改善箇所説明図

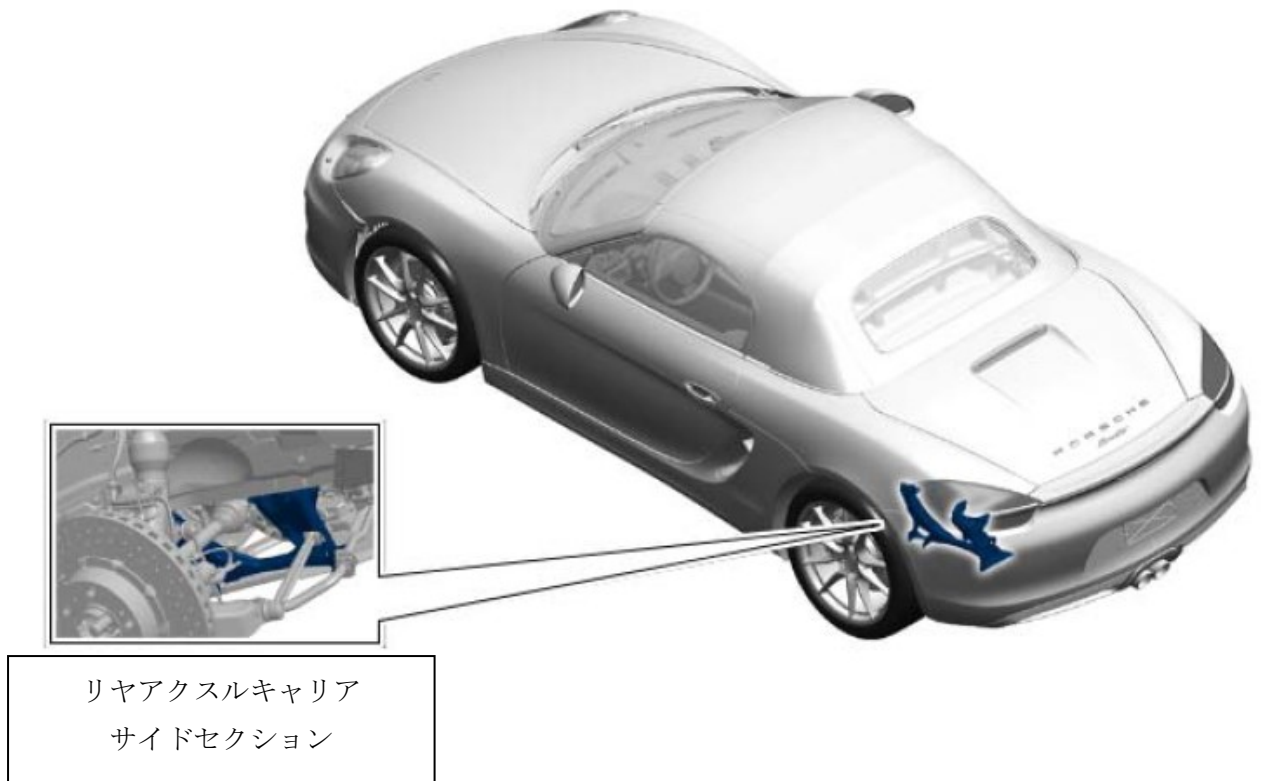
基準不適合発生箇所

緩衝装置において、左右リアアクスルキャリアサイドセクションの鑄造が不適切なため、強度が不足しているものがある。そのため、当該部品が走行中に破損し、最悪の場合、ハンドル操作が正常に行えなくなるおそれがある。

改善措置の内容

全車両、左右リアアクスルキャリアサイドセクションを良品に交換する。また、交換後アライメント調整等を行う。

識別： 改善済車両には車台番号打刻の右側に黄色ペイントを塗布する。
